Proyecto “Ampliación del Tramo Norte del Cosac I desde la estación El Naranjal hasta la Av. Chimpu Oclo distritos de Comas y Carabaylo, Provincia de Lima – Lima”

PLIEGO DE ABSOLUCIÓN DE CONSULTAS 4

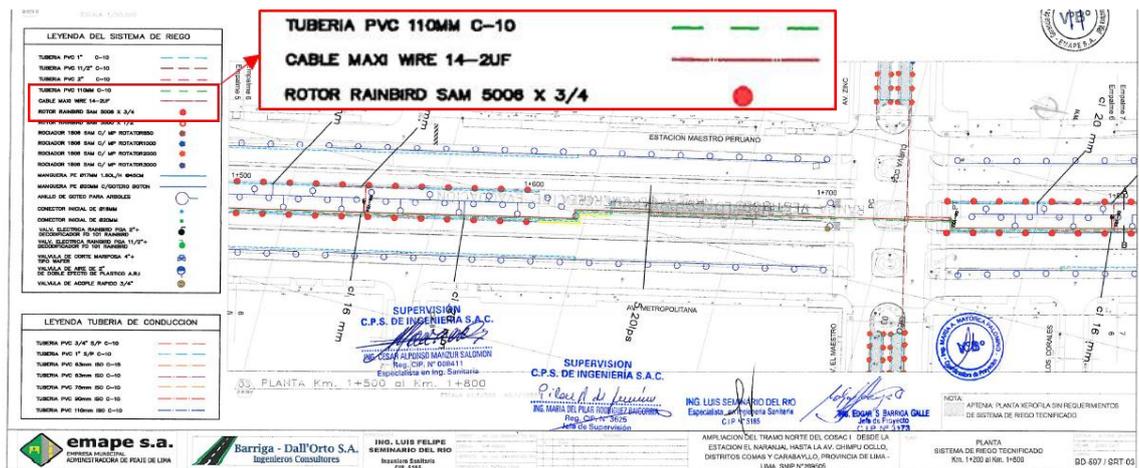
Se solicita aclarar el ítem SUMINISTRO E INSTALACION DE CABLES ELECTRICOS DE RIEGO TECNIFICADO, ya que no se cuenta con mayor información o descripción referida a dicha partida.

Favor remitirse al Expediente Técnico Aprobado que contiene la siguiente información:

Vol. 3 - Tomo 5 - Metrados (3 5 160); planilla de metrados se detalla el tipo de cable eléctrico y la cantidad.

07-05.06	SUMINISTRO E INSTALACION DE CABLE ELECTRICOS DEL SISTEMA DE RIEGO TECNIFICADO			
07-05.06.01	SUMINISTRO E INSTALACION DE CABLES ELECTRICOS DEL SISTEMA DE RIEGO TECNIFICADO		m	9,582.20
	Según metrados de laminas en autocad se tiene lo siguientes elementos:	Unidad	Medrado	
	CABLE MAXI WIRE 14-2UF	m	9,582.20	
	RIEGO CABLE ELECTRICO	m	9,582.20

ELEVACIÓN
RAMPA DE
EMERGENCIA
[SC,t,LA 1/75

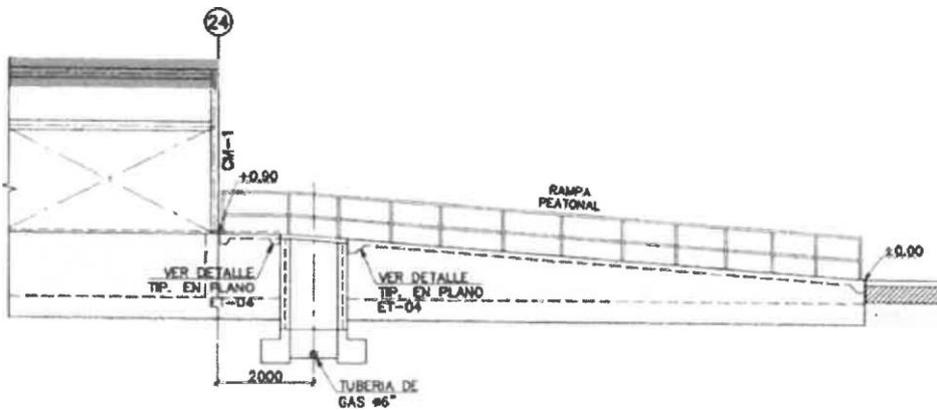
Respecto a la Estación Santa Ligia, en el plano BD-597-ET-08-RO del Tomo 10 se puede identificar una tubería de Gas de diámetro 6 pulgadas. Por favor, confirmar lo siguiente:

- a) Confirmar si dicha tubería es existente. En dicho caso, se solicita disponer de los planos as-built de la misma para poder revisar cualquier interferencia o afectación asociada a las obras a ejecutar.
- b) Confirmar la funcionalidad del detalle que se recoge en el plano, si es que solamente se trata de un hueco de inspección; en dicho caso se solicita

facilitar el detalle de la tubería (si es que solamente pasa de forma longitudinal en la parte inferior, o si es que hay que realizar alguna modificación como codo, tapón, etc).
